## SOBRE EL RELATORIO PRELIMINAR DE SULTAN ALAM

El estudio de Sultan Alam tuvo como principal objetivo evaluar si el esquema de las obras de la central hidroeléctrica de Santo Antonio es adecuado para el manejo de sedimentos y en caso de no ser así, dar sugerencias. Como un objetivo secundario, el informe intentar evaluar el efecto de los sedimentos sobre las curvas de remanso (niveles de agua) en el embalse/reservorio.

**Figura 2.7: Velocidad de flujo entre Santo Antonio y Jirau**  
Perfis de Velocidades d'Água Simulados entre AHE Santo Antônio e AHE Jirau

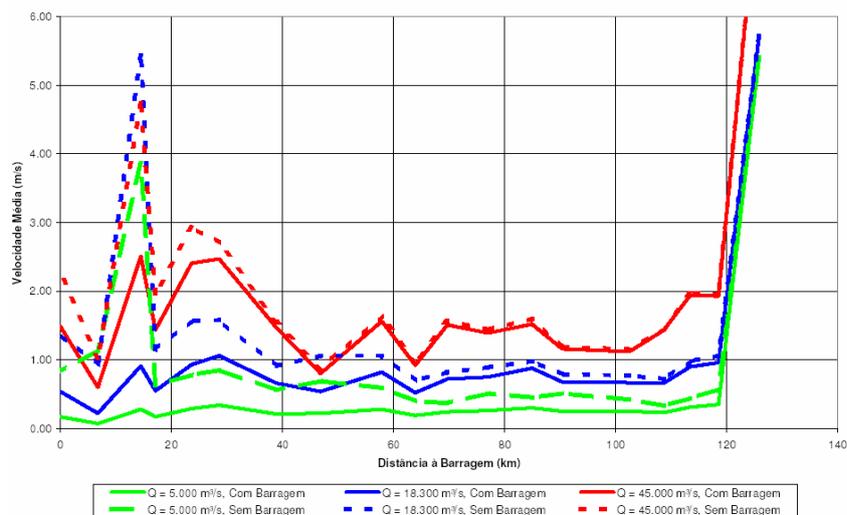
Otra característica de Santo Antonio es que con respecto al estado natural (sin represa) las velocidades de flujo disminuyen solamente en la parte final del embalse, hasta una distancia aproximada de 60 km de la represa. La velocidad en el tramo más arriba cambia poco para caudales grandes. Esto se puede observar en la figura 2.7 de mi informe, que adjunto a continuación. Hay que tomar en cuenta que para el cálculo de la figura 2.7 no se tomó en cuenta la sedimentación.

**Figura 2.8: Velocidad de flujo entre Jirau y Abuná**  
**Perfis de Velocidad Simulados – Trecho: Jirau - Abuná**

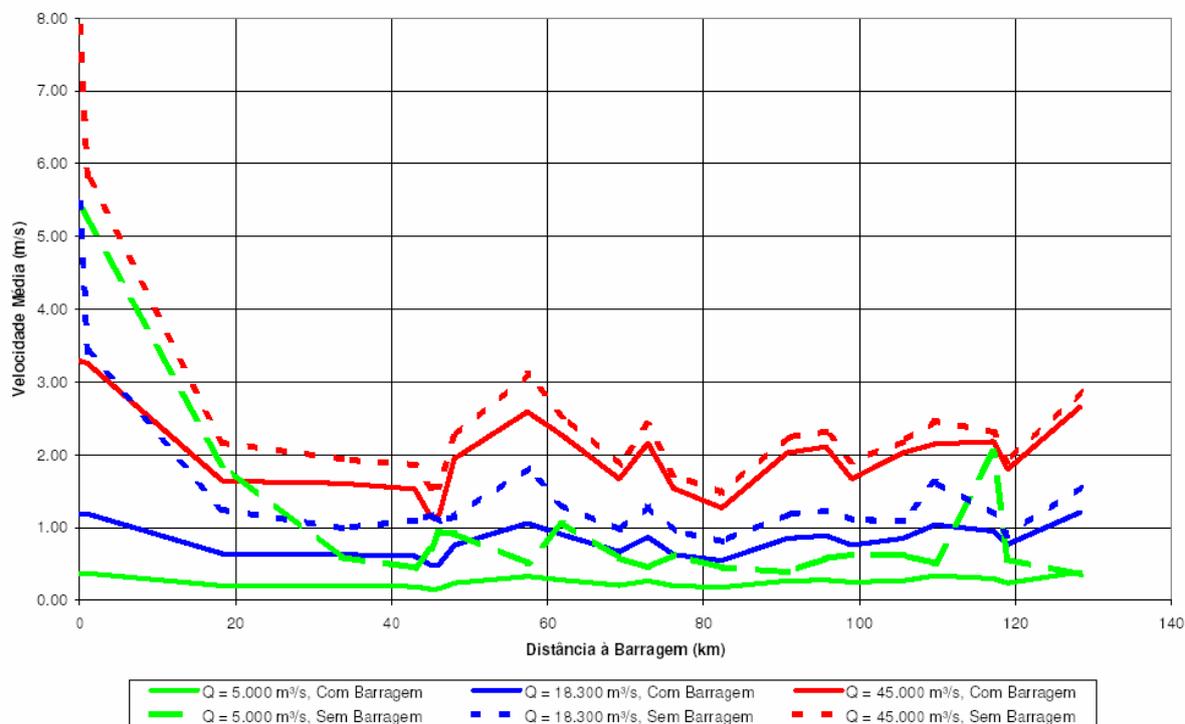
Ese no es el caso de Jirau. Aún sin considerar sedimentos (figura 2.8) la disminución de velocidad es significativa a lo largo de todo el embalse, para caudales bajos, medios y altos.

8. Las conclusiones de Alam no son aplicables a Jirau, porque el funcionamiento hidráulico del embalse de Jirau es diferente, como ya se vio. Las velocidades disminuyen en todo el tramo Abuná-Jirau y como consecuencia, el proceso de sedimentación se inicia en el extremo aguas arriba, como lo muestran los resultados de la simulación con el modelo HEC-6.
